KJ COMTECH
KJ COMTECH CO.,LTD.
RF & MICROWAVE TECHNOLOGY
Tel : 82-32-347-8015
Fax : 82-32-347-8017

도명 DINP-RCAP

도번 AD00209-7/1

ST \ 가공										
ST(기존)										
ST(개선)

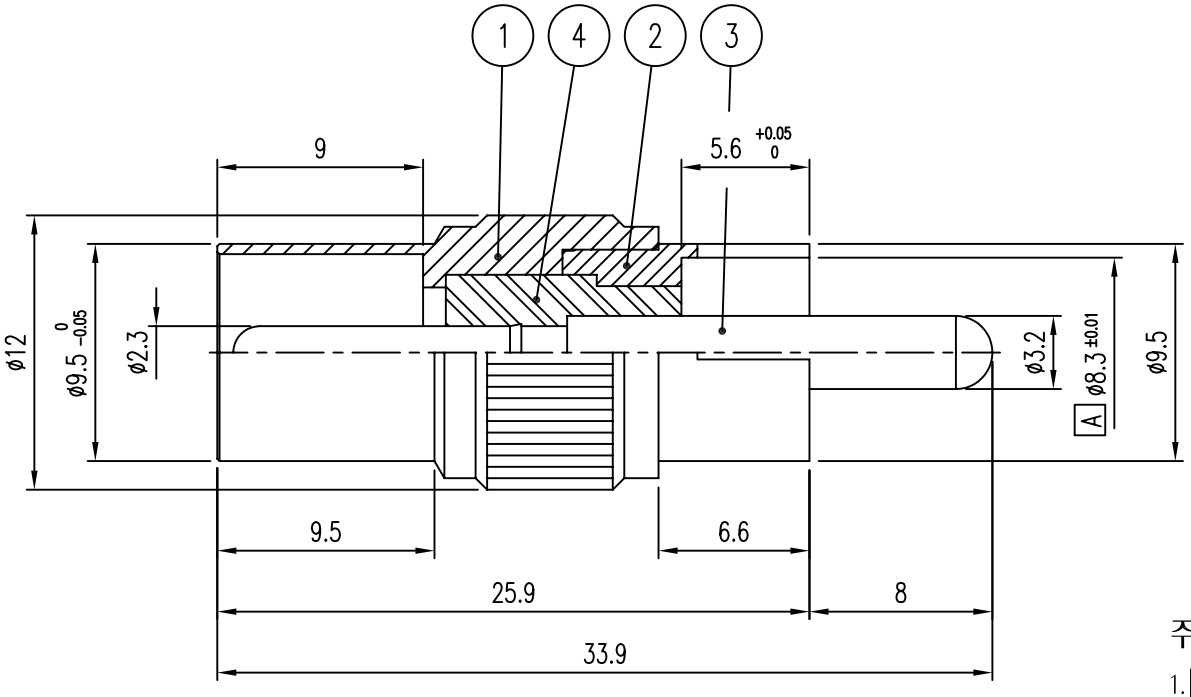
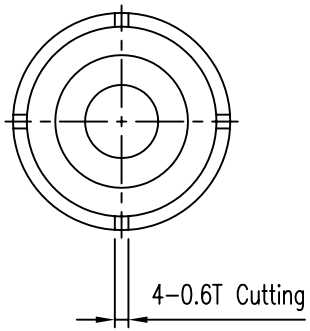
부호	내 용	수정자	승인자	년 월 일
1	재질변경 및 공차변경	손윤호	길준범	2004. 11. 9.
